MPE720 バージョンアップ情報

MPE720 Ver.5.60 → Ver.5.61 の機能追加・改善項目は次の通りです。

No.2 リニアモータ選択時の電子ギア比

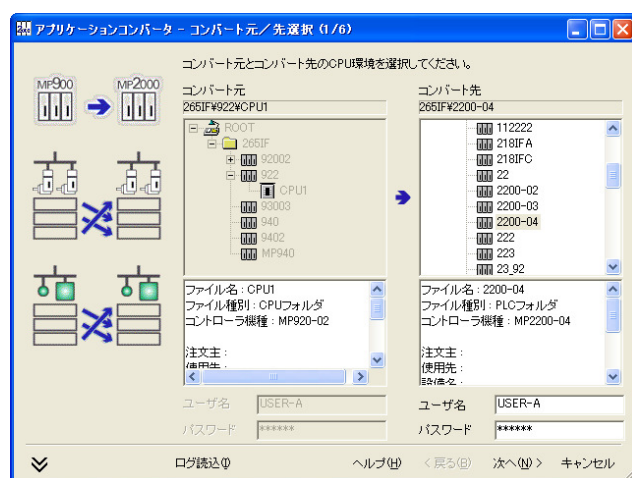
モジュール構成定義のSVB/SVC定義画面で、モータ種別としてリニアを選択した場合、サーボパックパラメータの電子ギア比(分子/分母)は1:1の固定ですが、従来の画面ではユーザが変更できるようになっていました。今回の改善でリニアの場合は電子ギア比をディスプレイにして変更不可にしました。

No.3 PO モジュールの速度単位選択

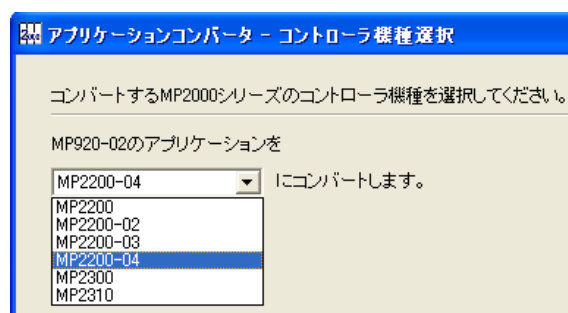
PO モジュールのOWxx03(機能設定 1)bit0-3 の速度単位選択の項目が間違っていましたので、修正しました。
(%指定ではなく、0.01%指定)
